Kapazitätsprobleme im Abstellbahnhof Untertürkheim

Schematischer Streckenplan Bad Cannstatt – Untertürkheim

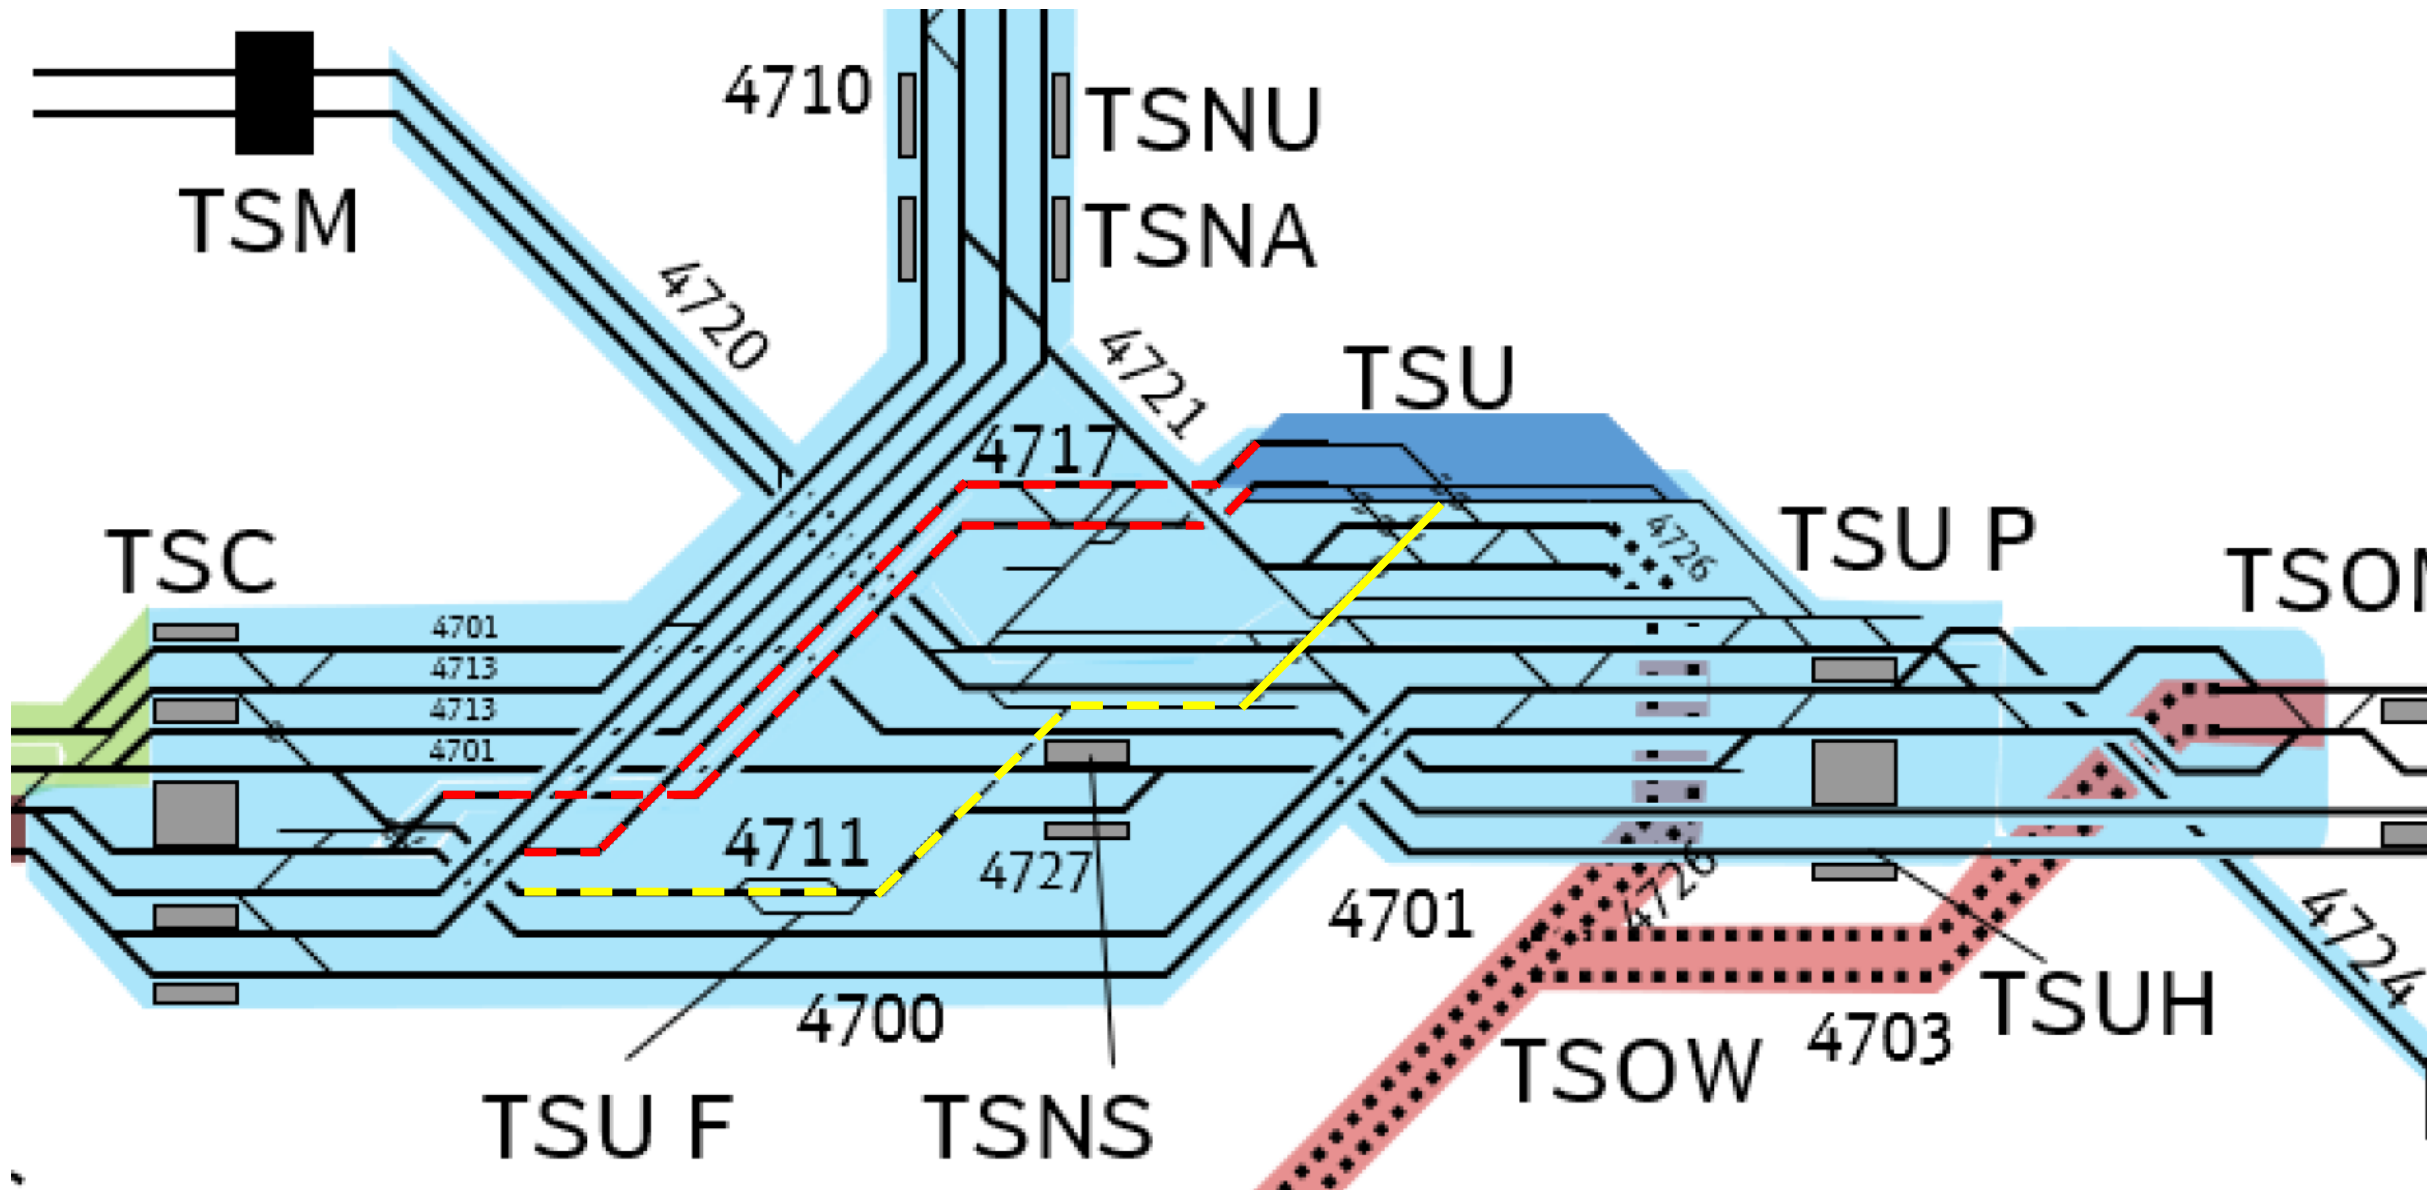
- VM BW fordert Erweiterungen (Stellungnahme 1.6b, 09.08.2019), aber bisher keine Planänderungen (für Unter-/Obertürkheim, S-Münster)
- Zweigleisige, kreuzungsfreie Anbindung nach Bad Cannstatt (4717, rot markiert) seit 2006 mit 1.6a genehmigt, aber 2024 ff. nicht im Bau (bestätigt von EBA, 08.09.2023 und VM BW, 24.05.2024)
 - Inbetriebnahme S21 ohne diese Anbindung „inkomplett und unbefriedigend“, mit „längeren Umlaufzeiten“, „nicht alle gewünschten Regionalzüge in Fahrplankonzept aufgenommen“
 - DB gibt (seit 2021) an, dass Planänderungsverfahren nötig sei, Grund und Termine unbekannt
 - Abwicklung über eingleisigen Bestand (4711, gelb markiert) mit direkt aufeinanderfolgender Kreuzung von 4 Hauptgleisen der Schusterbahn 4720 und Ostanbindung 4726 ist „Blutgrätsche“

Im PFA 1.6a genehmigt,
Bau nicht absehbar

Bestand

mit Kreuzungen im Bau
